Шины: Правила № [164] ООН (ошипованные шины)

Предложение по дополнению 1 к Правилам № [164] ООН

Представлено Целевой группой по ошипованным шинам*

Рис. 1
Определение пиктограммы “Snow Grip” (обозначение маркировка, подтверждающее эффективность сцепления на снегу для ошипованных шин)

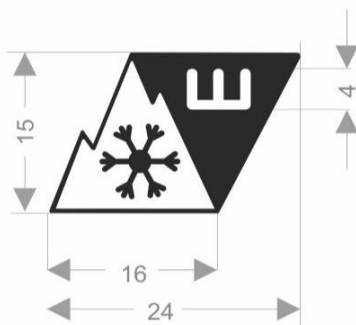
- 4.1 На всех шинах, относящихся к типу ошипованной шины, должна быть проставлена маркировка, предусмотренная соответственно либо в Правилах № 30 ООН, либо в Правилах № 54 ООН.
- 4.2 **На шинах, относящихся к типу, официально утвержденному на основании настоящих Правил** ~~В частности, на шинах, отвечающих требованиям пункта 6.1 ниже,~~ должны быть нанесены⁴:
- 4.2.1 **надпись “STUDED” (“Ошипованная”) высотой не менее 4 мм;**
- 4.2.1-2 **обозначение маркировка “Snow Grip”, подтверждающее эффективность сцепления на снегу для ошипованных шин, как определено ниже показано на рис. 1 применительно к шинам, отвечающим требованиям пункта 6.1;-**

Не менее 16 мм в основании и 15 мм в высоту.

Рис. 1 — Чертеж устройства для измерения выступа шипа

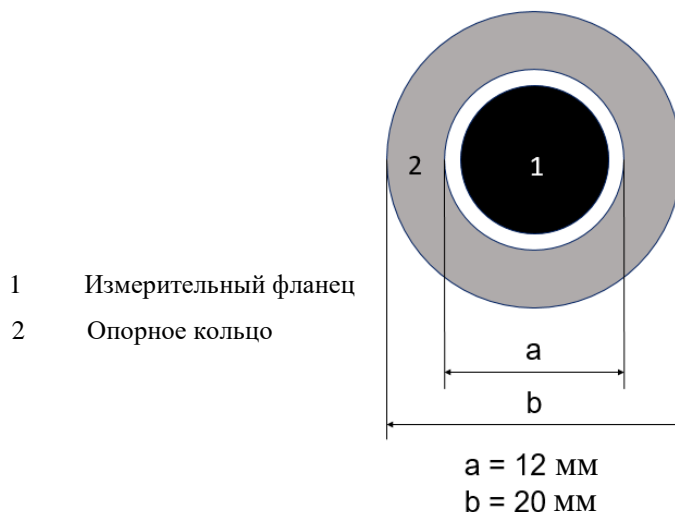
Измерение выступа шипов проводят при давлении накачки шины, соответствующем уровню, требуемому для целей испытания на сцепление с обледенелым дорожным покрытием. На рис. 1 схематически показано устройство для измерения выступа шипа. Оно должно быть оснащено опорным кольцом (2) диаметром 20 мм, в котором имеется сквозное отверстие диаметром 12 мм для измерительного фланца (1). Измерение начинают путем прижатия измерительного фланца перпендикулярно поверхности протектора с усилием 15–20 Н. Применительно к каждой отдельно взятой испытуемой шине выступ шипов измеряют для 20 рядом стоящих шипов по всей ширине протектора в направлении по окружности, всякий раз в одном и том же положении шипа.
